IG.271.8.2024

Dotyczy: postępowania o zamówienie publiczne na: „Przebudowa gminnej oczyszczalni ścieków w Michałowie - Etap I”

WYJAŚNIENIE TREŚCI SWZ 2

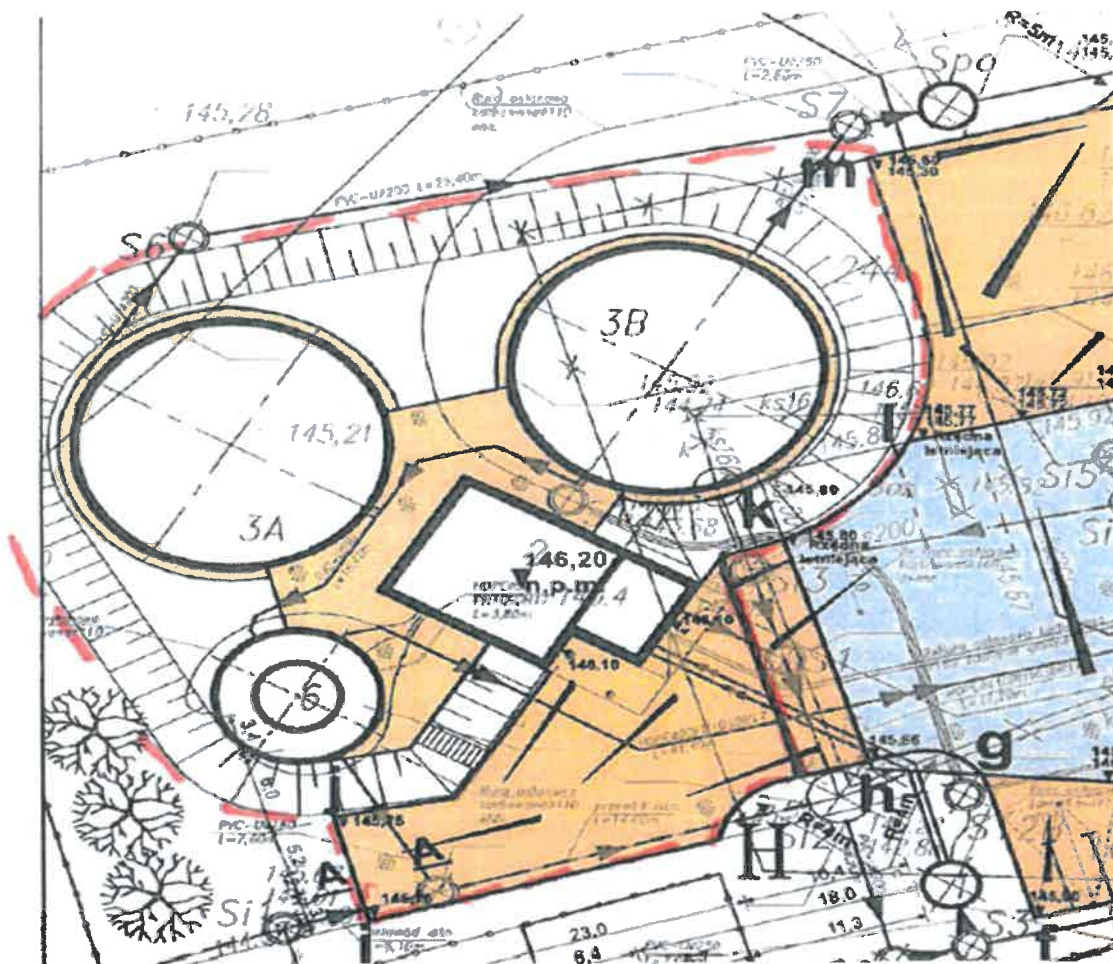
2. W pozycji 357 przedmiaru robót ujęto utwardzenie terenu oczyszczalni - 1 kpl. W/g PT "Drogi i place" powierzchnia utwardzona objęta opracowaniem to 1742,88 m2. Ponieważ przetarg obejmuje etap I, prosimy o informację jaką powierzchnię dróg należy ująć w ofercie.

Odp. Obszar zaznaczony czerwoną przerywaną linią dotyczy wykonania zagospodarowania terenu w I etapie inwestycji.
